## ACTA DE REUNIÓN DE LA COMISIÓN DE OBRAS PÚBLICAS DEL 15 DE MAYO DEL 2014

Los integrantes de la Comisión de Obras Públicas se reunieron a las 11:00 horas para realizar un recorrido por la obra que se encuentra en proceso de la Ave. 16 de Septiembre por la Secretaría de Comunicaciones y Transportes

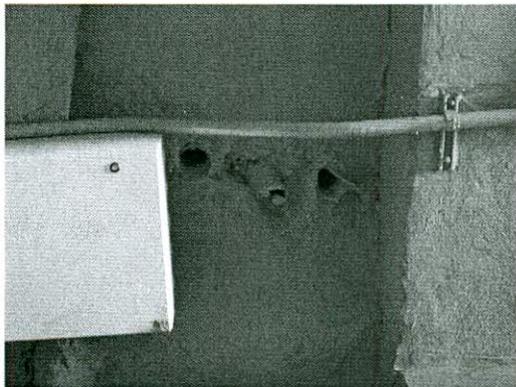
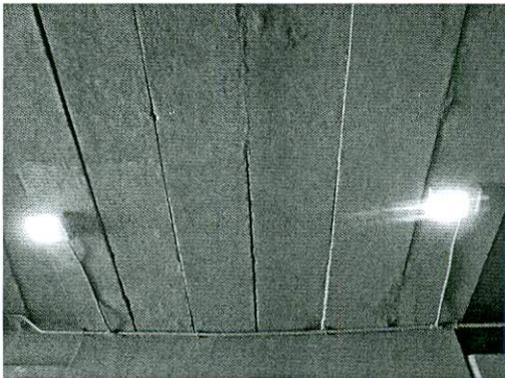
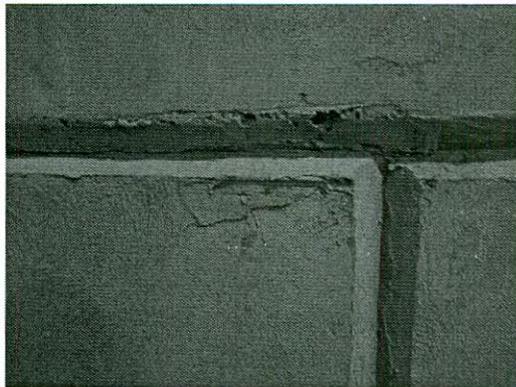
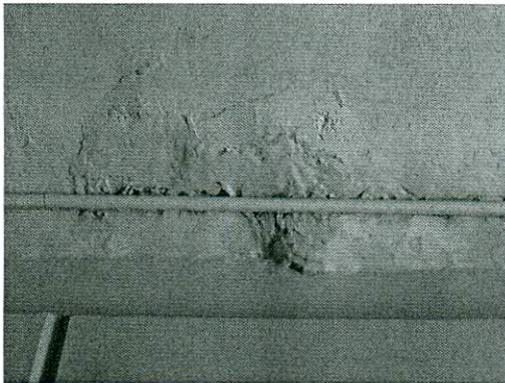
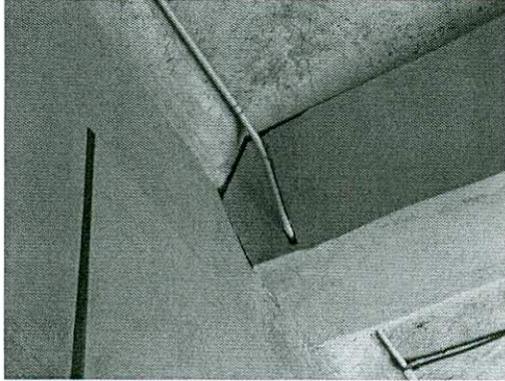
En el recorrido realizado los primeros días de enero del presente año se realizaron observaciones en el desarrollo de la obra y uno de ellos y de los más evidentes fue la calidad de los acabados los cuales al realizar este segundo recorrido aparentemente se hicieron las reparaciones pero aun así la calidad deja mucho que desear un ejemplo es el aplanado de los muros al salir del túnel casi al llegar a la Calle Melchor Ocampo como se muestra en las fotografías.

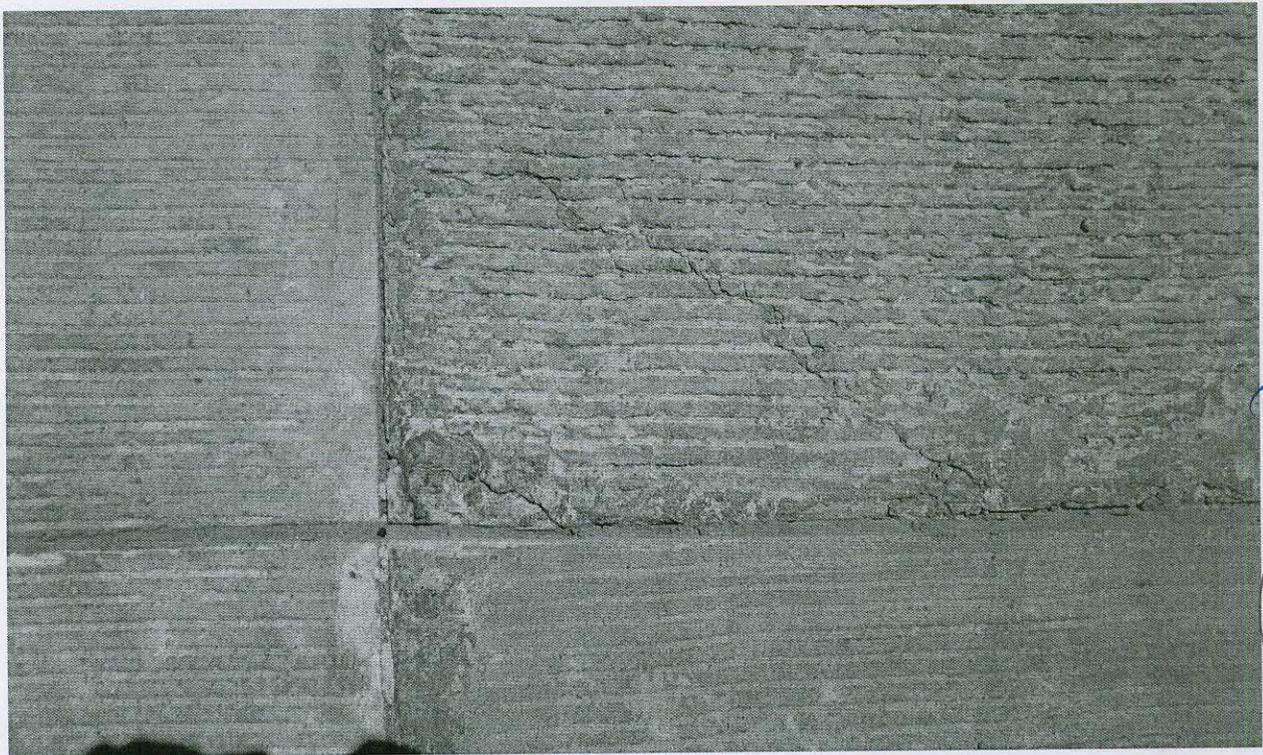
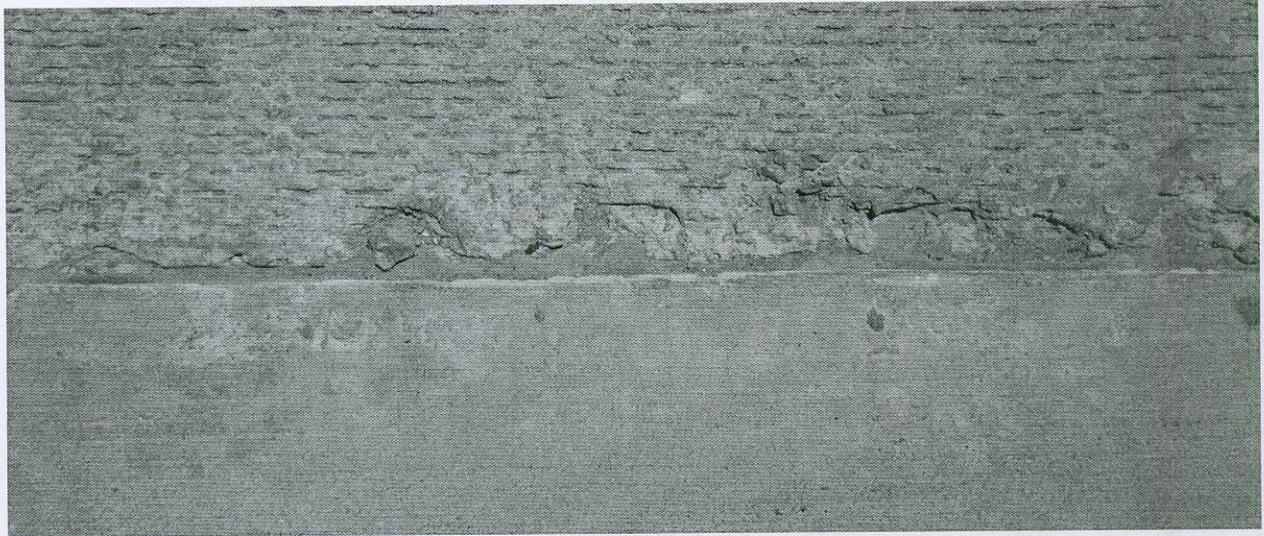
Entre muchos otros a lo largo del recorrido como se muestra:

De igual manera se observó que el concreto hidráulico en las juntas ya presenta cuarteaduras que al poco tiempo de que inicie el tráfico y existan lluvias o algún escurrimiento de agua va generar baches en una obra nueva.
